RÉPONSES AUX QUESTIONS PROVENANT DE L'OFFICE DE CONSULTATION PUBLIQUE DE MONTRÉAL

PROJET : Plan de redéveloppement du Centre d'achats de la Place Versailles

PRÉPARÉ PAR : PROVENCHER_ROY, BC2, National et Kevin Robinson

DATE : 12 septembre 2024

Coupe transversale - milieu résidentiel
Échelle - 1:1000

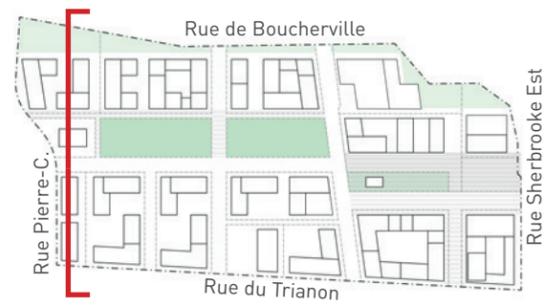
Q1 : Aux pages 37 et 38 du document principal (3.1), vous proposez une coupe transversale – milieu résidentiel et pôle régional, vue côté sud. La Commission aimerait avoir la coupe transversale, vue côté nord, à partir de la rue Pierre-Corneille

R1 : *Une coupe à partir de la rue Pierre-Corneille en direction sud sera produite ainsi que trois extraits de coupe dans le sens nord-sud indiquant les distances entre les bâtiments de part et d'autre de la rue Pierre-Corneille.*
